指 数 追 加 の ご 案 内

2022.6 株式会社自研センター

*No.J-774 ホンダ C L A R I T Y F U E L C E L L (ZC4系) 2016年10月について、
下記の通り指数を追加しましたので、ご案内いたします。

訂正のお願い

P.59 M010

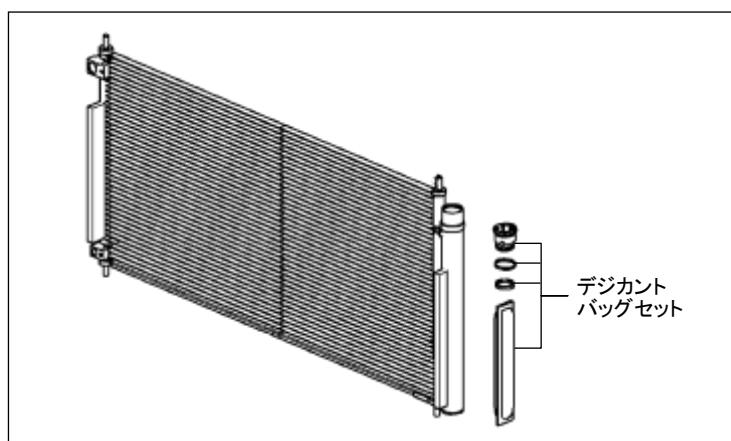
指数に割増項目を追加設定しましたので、該当箇所に差替え願います。

0000 追加

割増項目

フロンガス回収・再使用

0. 30増	取外し状態
	—
	(含) 作業および部品 <ul style="list-style-type: none"> —

・[除]フロンガス代

P.107 フューエルセルシステム

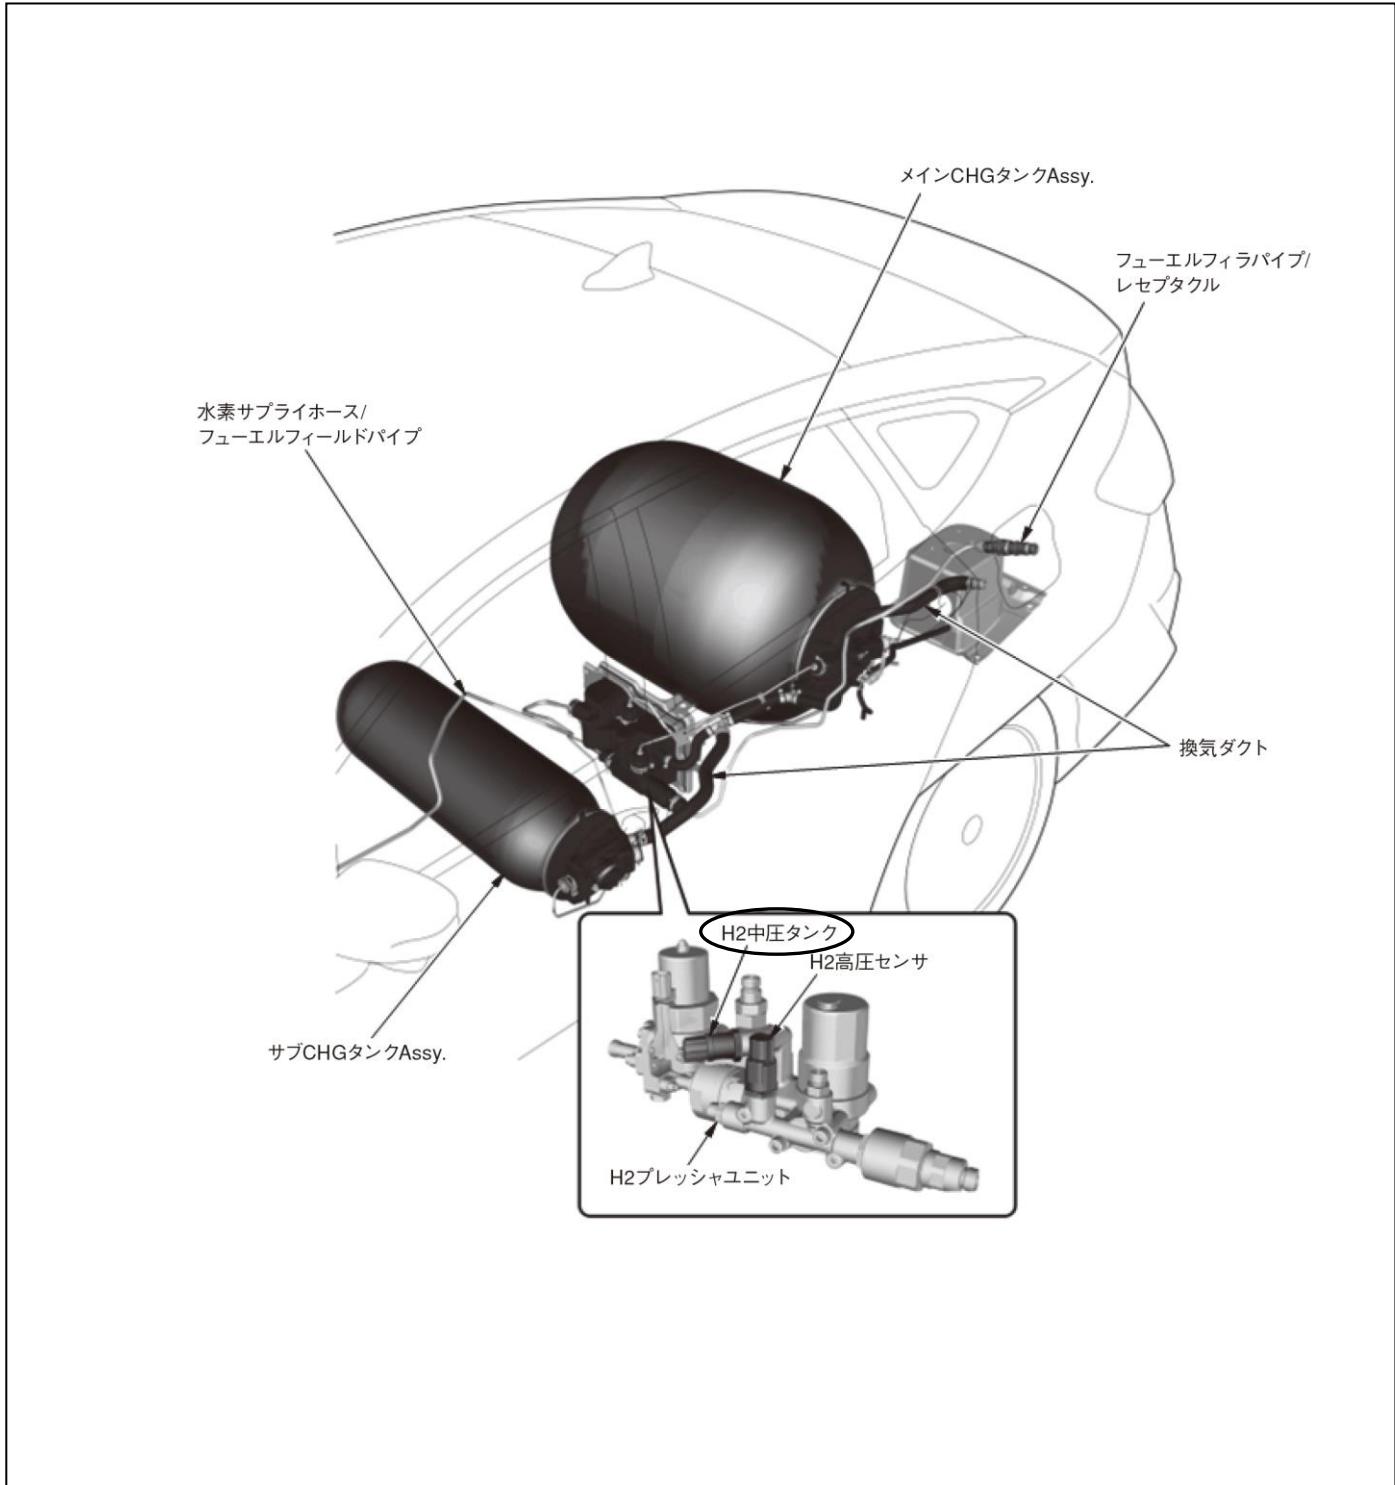
部品名称の一部に誤りがあったため、該当ページを差替え願います。

○:訂正箇所
